Krycí list ZBV

Název a evidenční číslo Stavby:	Číslo SO/PS /	Číslo ZBV:
II/102 hr. hl. města Prahy-Štěchovice, rekonstrukce. ETAPA II	/ číslo Změny SO/PS:	
Název stavebního objektu/provozního souboru (SO/PS):	**204/1**	**19**
Most ev.č. 102-012

Změnový list

Název a evidenční číslo Stavby:	Číslo SO/PS / / číslo Změny SO/PS:	Číslo ZBV:
II/102 hr. hl. města Prahy-Štěchovice, rekonstrukce. ETAPA II Název stavebního objektu/provozního souboru (SO/PS): **Most ev.č. 102-012**	**204/1**	**19.3**

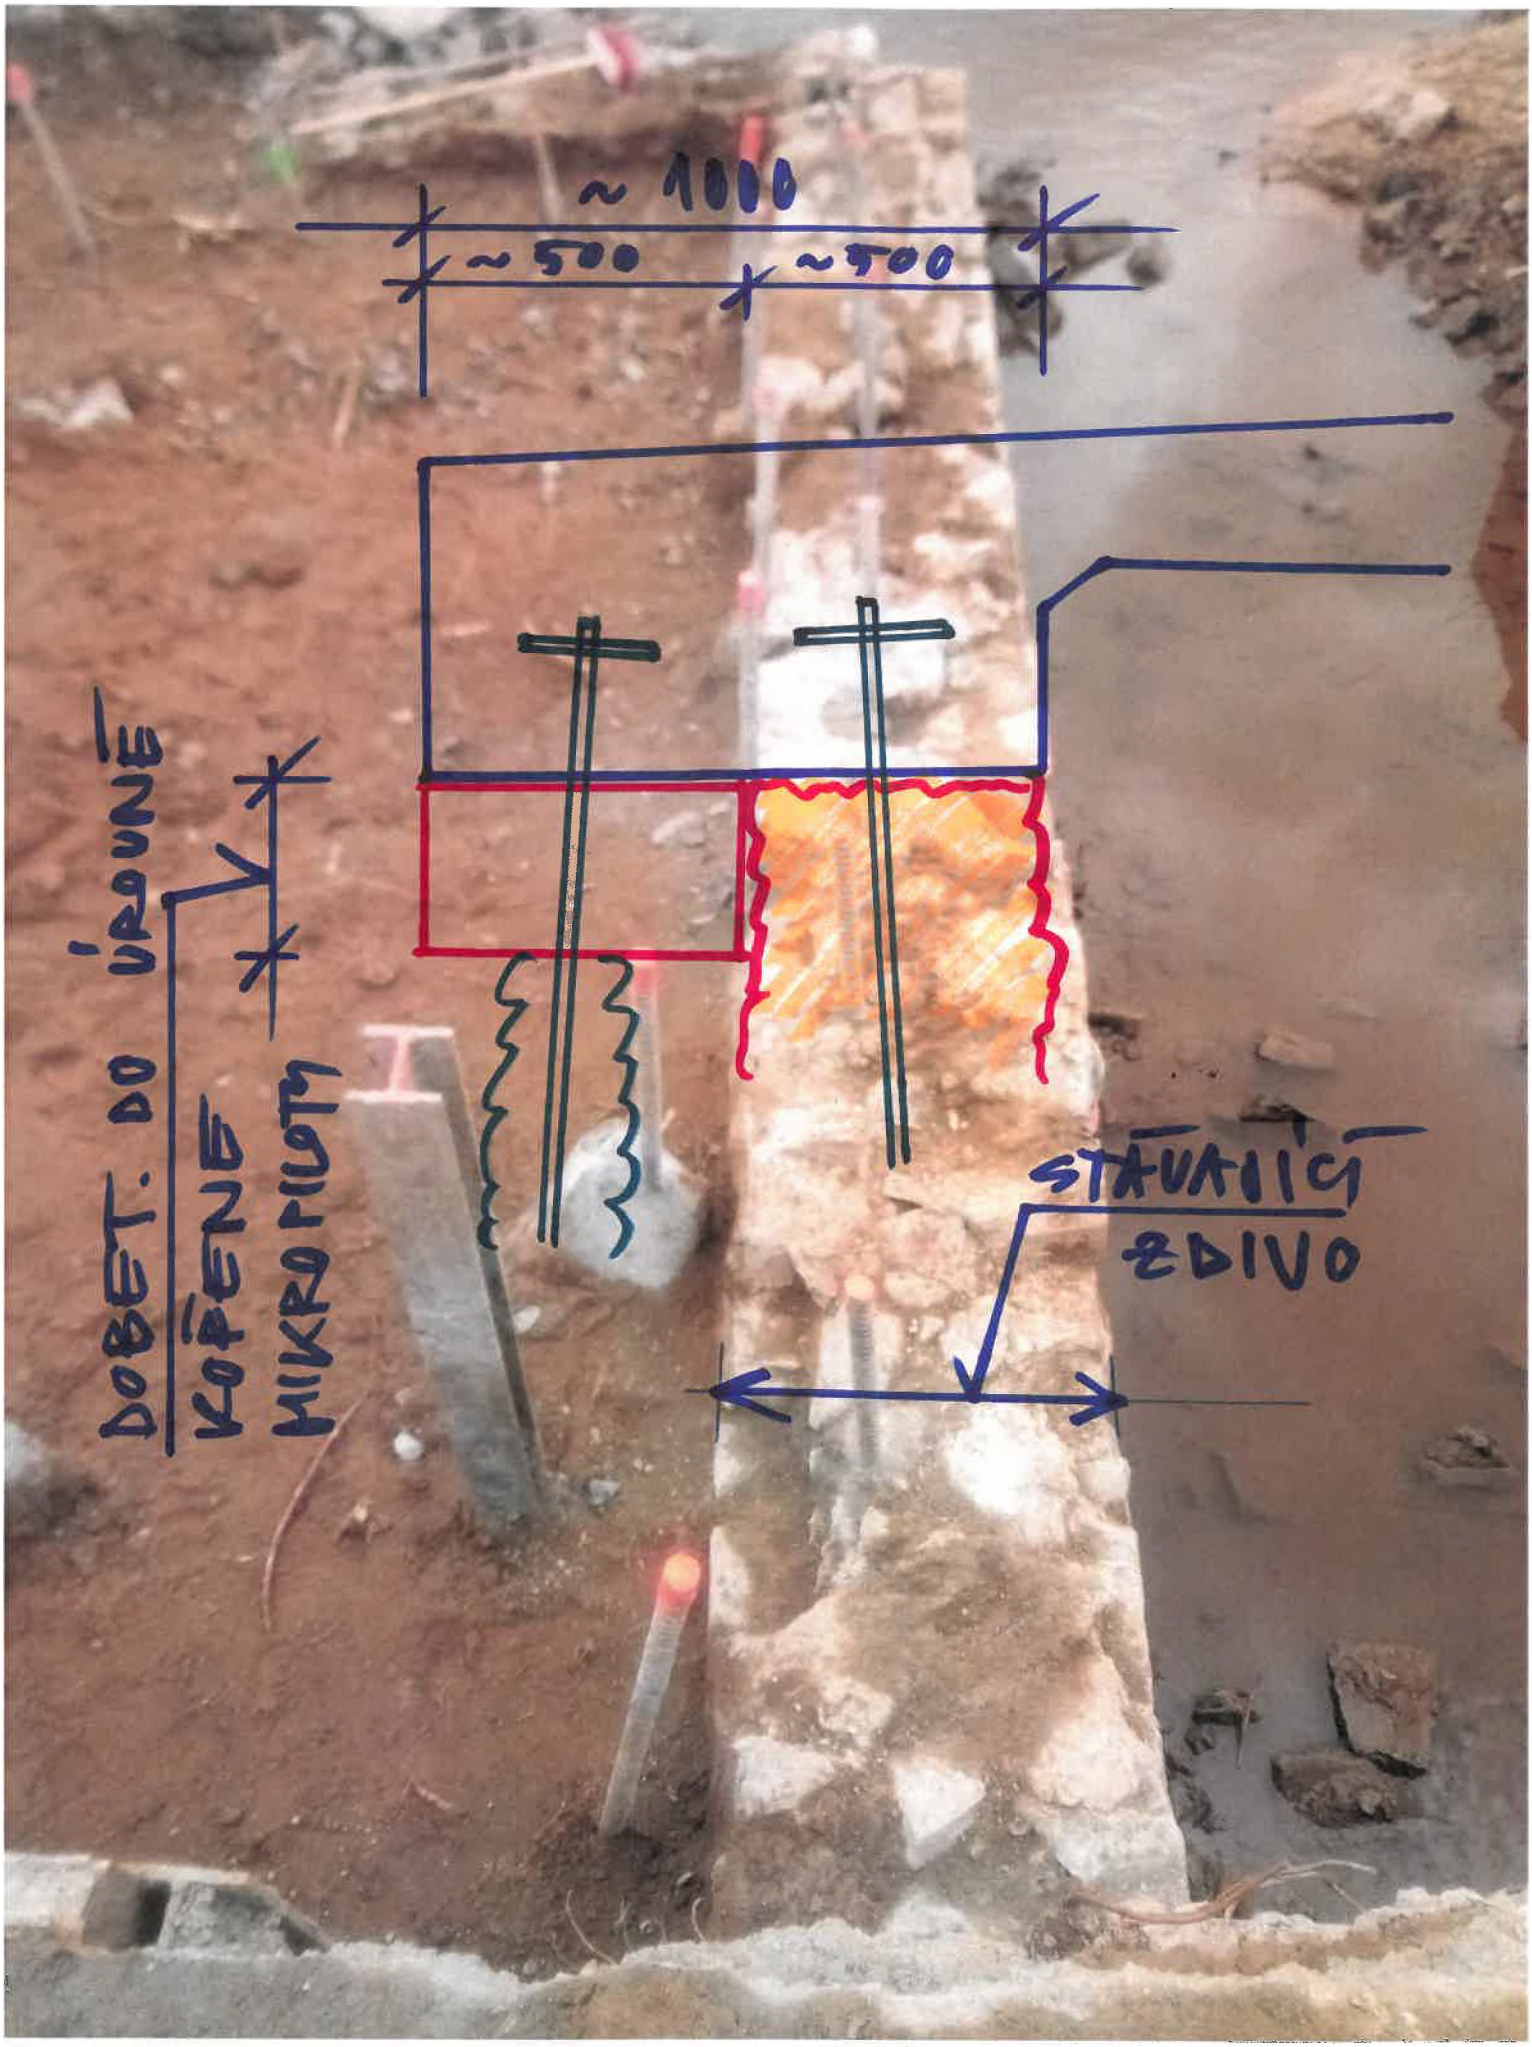
Dokumentace skutečného stavu mostu SO 204-evidenční číslo mostu 102-012 se nedochovala a tak bylo složité nedestruktivní metodou zjistit skutečný tvar zakrytých stávajících opěr resp. jejich tlouštěk. Po odstranění nosné železobetonové vodorovné konstrukce byla zjištěna tloušťka obou stávajících opěr cca 500 mm, oproti uvažované tloušťce 1000 mm. Bylo rozhodnuto rozšířit a dobetonovat do úrovně kořene mikropilot stávající zdivo opěr na požadovanou šířku 1000 mm. Bylo odečteno množství bourání opěr, které se neprovádělo (pol. č. 1 a 85).

~ 1000
~ 500
~ 500
DOBET. DO ÚROVNĚ
KOŘENE
MIKROPILOTY
STÁVAJÍCÍ
ZDIVO
